LIITE 4

GOLDEN RESORT

LUONNOSVAIHEESTA SAADUT LAUSUNNOT VASTINEINEEN

Kaavaluonnos

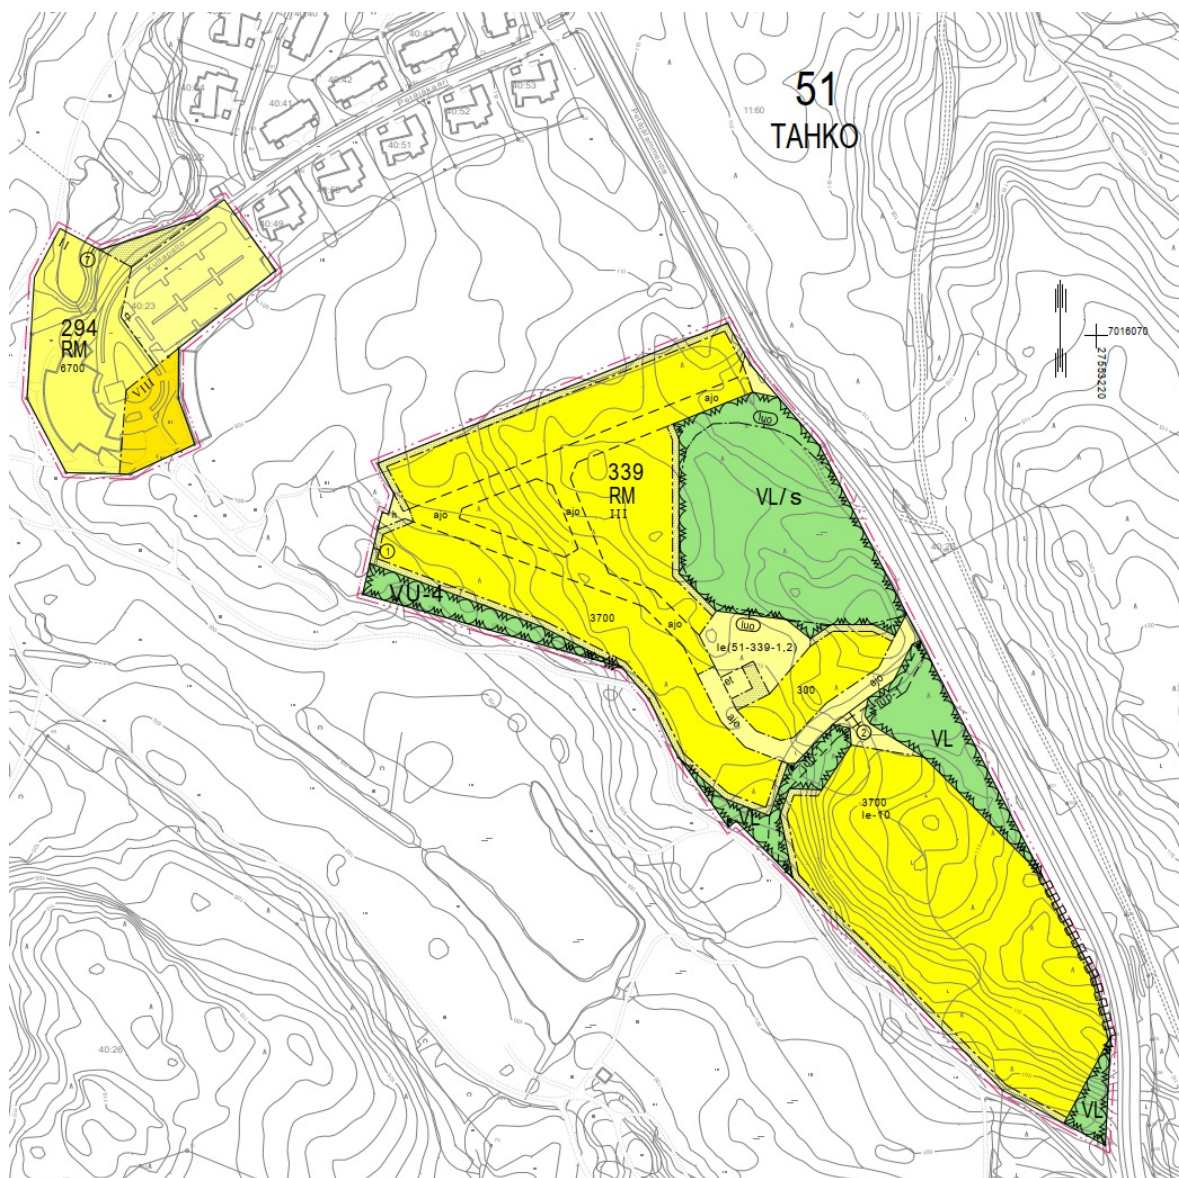
Alueella sijaitsee keskijännite 20 kV ja pienjännite 0,4 kV sähkönjakeluverkostoa. Pyydämme lisäämään aluevarauksen kyseisille maakaapeleille liitekartalla oleviin

paikkoihin. Huomion arvoista on, että sähköjakeluverkoston siirtämien tai kaapeleiden upottaminen sekä niistä johtuvien siirtojen kustannukset on siirron tilaajan kustannettava.

Rakennettavan uuden puistomuuntamon paikka on varattu asemakaavaluonnoksessa ET-merkinnällä ja vahvistamme varauksen ehdotettuun paikkaan. Muutoin maakaapelit sekä jakokaapit sijoitetaan katualueille.

Kaava-alue on Kuopion Veden toiminta-aluetta ja alueelle sijoittuu Kuopion Veden verkostoja. Olemassa olevat verkostot sijoittuvat luoteenpuoleiselle kaava-alueelle, jossa Golden Resort:n päärakennus sijaitsee. Kyseisellä kaava-alueella sijaitsevat Kuopion Veden jätevedenpumppaamo, jätevesiviemäri sekä vesijohto. Näiden sijoittuminen kaava-alueelle on esitetty tämän lausunnon liitteenä. Jätevedenpumppaamolle on varattava asemakaavaan et-alue ja vesihuollon johdoille johtorasitteet. Kaava-alueelle suunnitellun Golden Resort:n päärakennuksen laajeneminen erityisesti kylpylätoiminnon suhteen edellyttää kapasiteettitarkastelua olemassa olevaan verkostoon. Kapasiteettitarkastelua varten Kuopion Vesi tarvitsee tiedot erityisesti kylpylätoimintojen käyttämistä vesimääristä.

Kaakonpuoleinen isompi kaava-alue liitetään Petäjälammentien puoleisiin verkostoihin. Kuopion Vesi rakentaa vesijohdon ja paineviemärin tonttien rajan välittömään läheisyyteen asemakaavaan merkitylle ajoyhteydelle. Mikäli alueen ajoyhteys ei tule kaupungin maanomistukseen, tulee kaavaan merkitä varaus vesihuollon johtorasitteelle liitteeseen sinisellä merkitylle alueelle. Näistä verkostoista tarjotaan liitoskohdat tonteille eikä tonttien sisäiset verkostot tule olemaan Kuopion Veden omistuksessa. Ajoyhteydelle rakennettavaan paineviemäriin tulee liittyä paineellisena. Lisäksi tonttijakoa ei tule muuttaa asemakaavaan merkitystä.

Pohjois-Savon ELY-keskus katsoo, että asemakaavassa on ristiriitaisuuksia yleiskaavaan nähden. Yleiskaavan päivitystarpeesta on keskusteltu, mutta se ei tämän hankkeen yhteydessä ole ajankohtaista. Tällä hetkellä maakuntakaava ohjaa yleiskaavaa voimakkaammin asemakaavan tavoitteita.

Nyt nähtävillä oleva luonnosvaiheen asemakaava ei juurikaan ohjaa toimintojen sijoittumista alueille.

1-2 tontit ovat osoitettu rakennusalueena, jossa tontilla 1 rakennusoikeutta on kahdella rakennusalueella yhteensä 4 000 k-m² ja tontilla 2 yhdellä rakennusalueella 3 700 k-m². Suurin sallittu kerrosluku on kolme. Tontin 1 eteläosaan on osoitettu muuntamoa varten alueen osa, jolle saa sijoittaa yhdyskuntateknisiä laitteita ja rakenteita (et) sekä sitova ajoyhteys muuntamon huoltoon varten. Myös tontille 2 ajo on järjestettävä samaa ajoyhteyttä pitkin. ELY-keskus katsoo, että asemakaavan tulee olla luonnosta tarkempi ja tuoda selkeämmin laadittujen yleissuunnitelmien mukaiset tavoitteet esiin. Esimerkiksi rakennusten sijoittelua, rakenteiden

luonnetta ja laatua sekä tieyhteyksien sijoittumista on aiheellista ohjata selkeämmin

etenkin em. tonttien 1 ja 2 osalta.

Lisäksi lomakiinteistöjen osalta tulee huomioida hulevesien keräyssuunnitelmat, mitkä ovat aiheellista käydä ilmi kaavan yleismääräyksissä.

Kaava mahdollistaa 8 kerroksisen hotellinlaajennusosan rakentamisen. Laajennusosalle on aiheellista osoittaa kaavamääräyksiin muitakin ohjaavia tavoitteita kuin rakennusmassan kerroskorkeus. Kaavaselosteeseen on syytä korjata kerrosluvun ristiriitaisuus.

Luonnonsuojelun osalta ELY-keskus katsoo, että alueelta tehdyt luontoselvitykset (kasvillisuus, liito-orava) ovat asianmukaiset ja ajantasaiset. Kasvillisuus on kartoitettu varhain kesäkuussa mutta luontotyypit ovat olleet määritettävissä riittävällä tarkkuudella. Luontoarvoiltaan arvokkaimpia alueita ovat vesitaloudeltaan luonnontilaiset suot, metsäkortekorpi ja isovarpuräme. Kaava-alueen keskivaiheilla (luontoselvityksen kuvio 8) on myös haapavaltaista keskiravinteista tuoretta ja kosteaa lehtoa. Suoalueet on merkitty kaavaan suojavyöhykkeineen VL/s ja luo-merkinnällä. Lehtoalueen kohdalle on kaavassa merkitty lasten leikkialue (le-10) ja alue, jolle saa sijoittaa yhdyskuntateknisiä laitteita ja rakenteita (et). Lehto on syytä merkitä luo-alueena tai liittää osaksi VL/s -aluetta, jotta lehdon luontoarvot säilyvät. Lehdot ovat uhanalainen luontotyyppi (uhanalaisuusluokka vaarantunut).

Sähköjakeluverkoston tarvitsemat aluevaraukset on lisätty asemakaavaehdotukseen.

Kuopion Veden verkoston tarvitsemat aluevaraukset on lisätty kaavaehdotukseen.

Kaavaluonnoksessa on osoitettu sitova yleinen määräys ”*Tonttien lukumäärää ei saa lisätä asemakaavassa esitetystä.*”. Kyseinen kaavamääräys on jätetty kaavaehdotukseen. Kaavan yhteydessä myös laaditaan sitova tonttijako.

Asemakaavoitus ei ole nähnyt tarpeelliseksi ohjata alueen rakentamista erityisen tarkasti, koska hanke sijaitsee maakuntakaavassa osoitetulla Kuopio-Tahko matkailun kehittämiskäytävällä ja kohteesta on tarkoitus luoda houkutteleva sekä identiteetiltään omaleimainen luontomatkailukohde. Lisäksi hanke sijaitsee useamman kilometrin päässä sekä Nilsiän keskustasta että Tahkon keskustasta, jolloin vaikutukset mm. naapurien näkymiin jäävät vähäisiksi. Kaavaehdotusta on tarkennettu ohjaamaan selkeämmin kaupunkikuvallisia tavoitteita kuten julkisivumateriaaleja ja rakennusmassojen sijoittelua. Kaavaselostukseen on korjattu hotellilaajennusosan suurin sallittu kerrosluku.

Nähtävillä olleessa asemakaavaluonnoksessa on sitova yleismääräys ”*Hulevedet tulee ensisijaisesti käsitellä kiinteistöillä imeyttämällä tai viivyttämällä. Rakennuslupa-asiakirjoihin tulee sisältyä hulevesien hallinta- ja käsittelysuunnitelma.*” Koska alueelle tehty yleissuunnitelma on laadittu antamaan yleispiirteinen kuva rakennusten keskinäisestä sijoittelusta ja mahdollisesta arkkitehtuurista, asemakaavoitus katsoo edellä mainitun yleismääräyksen huomioivan riittävästi hulevesien hallinnan alueella. Lisäksi kaavatyön yhteydessä on laadittu alueen hulevesien hallintasuunnitelma, joka on huomioitu kaavaehdotuksessa osoittamalla lähivirkistysalueita, joiden kautta johdetaan ja joilla viivytetään kortteli- ja katualueiden hulevesiä (VL-2) sekä urheilu- ja virkistyspalvelujen alue, jota saa käyttää myös hulevesien käsittelyyn (VU-4).

VL/s- sekä luo-alueita on laajennettu sisältämään myös alueella oleva lehto.
